Mission régionale d'autorité environnementale

**Avis délibéré de la mission régionale
d'autorité environnementale
Hauts-de-France
sur le projet de système d'endiguement Authie Nord
de la Communauté d'agglomération des Deux Baies en Montreuillois
sur les communes de Groffliers, Waben et Conchil-le-Temple (62)**

n°MRAe 2020-4998
et n°MRAe 2020-5042

(source : évaluation environnementale page 314)

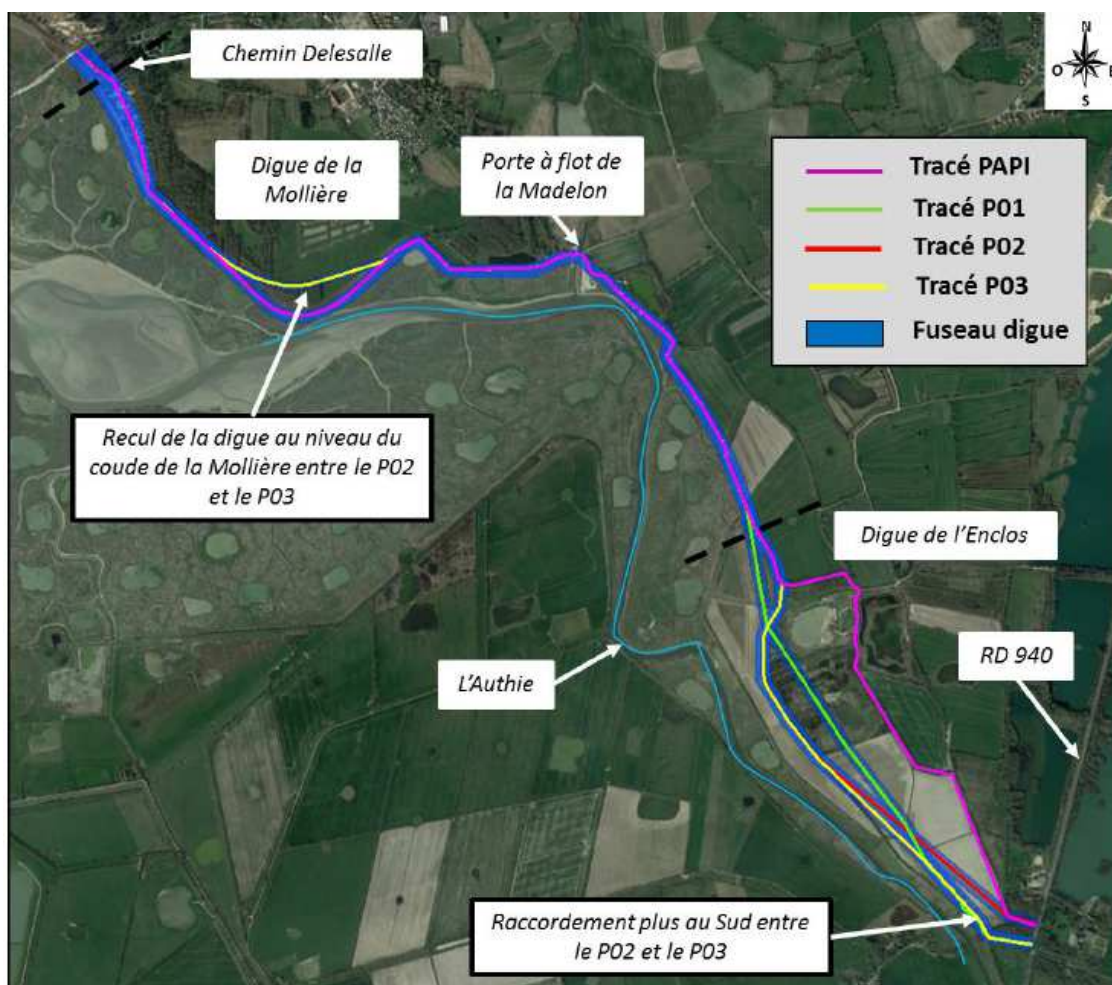
Les études réalisées ont ensuite conduit à écarter ce tracé P01, en raison d'enjeux de biodiversité liés aux mares et prairies humides (espèces protégées : Guimauve officinale, Crapaud Calamite, Rainette verte), de contraintes foncières (huttes de chasse, coût de rachats importants) et géotechniques (2 à 4 mètres d'horizons tourbeux compressibles présentant des tassements importants à prévoir).

Un tracé P02 (en rouge) a été proposé pour éviter ces enjeux et contraintes. Enfin, ce tracé a été de nouveau adapté (tracé P03 en jaune) pour tenir compte d'un problème d'érosion de berge au niveau du coude de la Mollière et d'un projet d'aménagement d'une piste cyclable au sud pour le raccordement à la RD 940. Puis, des variantes locales ont été étudiées au niveau du coude de la Mollière et du secteur du Port de la Madelon. L'évaluation environnementale admet que la variante retenue (scénario B de recul de la digue de 80 mètres) au niveau du coude de la Mollière impactera le milieu naturel, mais indique que cela conduira à créer un milieu naturel intéressant à terme.

Comme explicité ci-après, dans la partie « milieux naturels » (point II.4.2) et dans la partie « risques naturels (point II.4.3) des impacts résiduels forts demeurent pour la biodiversité, et la justification du projet reste à démontrer pour la protection de la population.

- de compléter l'étude des variantes afin d'aboutir à un impact résiduel faible pour la biodiversité ;
- de démontrer que le projet retenu permettra de respecter les objectifs fixés en matière de protection de la population ;
- de justifier le choix du projet retenu sur la base d'une comparaison des incidences sur l'environnement des différents scénarios étudiés et du scénario de référence.
